II/605 a III/2365 Beroun, rekonstrukce silnic - zbývajících úsek

Úpravy komunikací užívaných stavbou

181 / 1

19

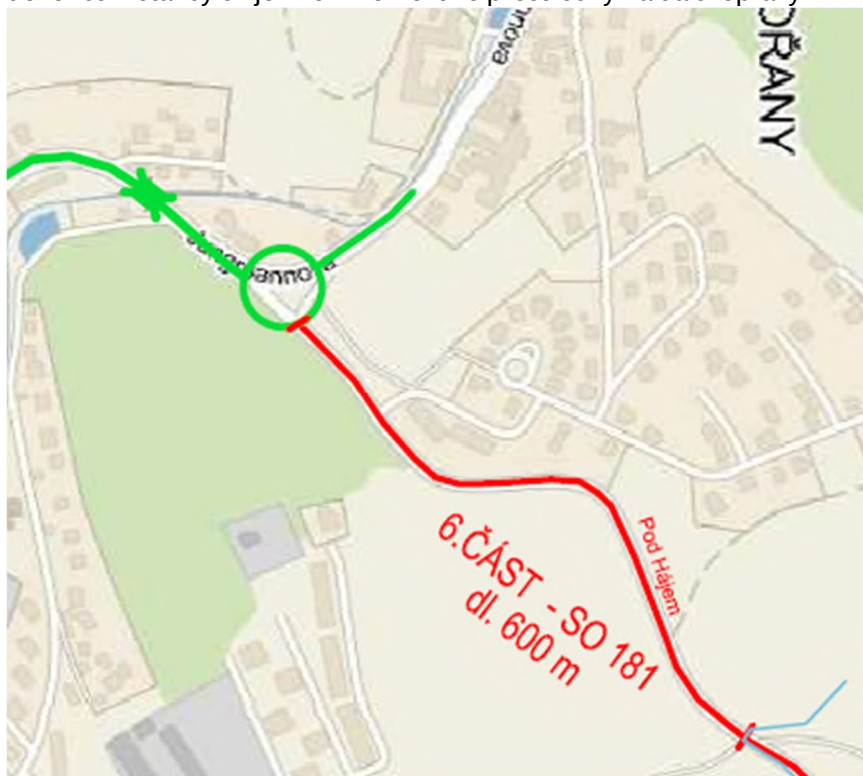
Z místního šetření, které proběhlo dne 27.2. 2023 před zahájením prací v roce 2023 a před puštěním objízdňé trasy pro OA a BUS vyplynulo, že ulice Zahořanská je v současnosti ve velmi špatném technickém stavu. Ulice sloužila jako částečně objízdňá již v roce 2022 a její technický stav se za dobu používání v roce 2022 výrazně zhoršil.

Město Králův Dvůr požaduje, aby před zahájením stavebních prací v roce 2023 byla provedena oprava komunikace ulice Zahořanská (část 6 – SO181) v plném rozsahu (tj. v délce 578m, šíře cca 6m), nikoliv pouze lokálních výtluků tak, aby bylo možné užívat komunikaci po celou dobu plánované objízdňé trasy, tj. do 11/2023. Po celou dobu stavby bude po této komunikaci jezdit v objízdňé trase autobus a nebude již možné komunikaci zavřít pro větší opravy.

Žádáme, aby položka v rozpočtu, která je určena na dvojvrstvý nátěr se zadrčením byla uvolněna na opravu obrusů ACO, což se vzhledem ke stavu vozovky k dnešnímu dni jeví jako vhodnější technologie oprav.
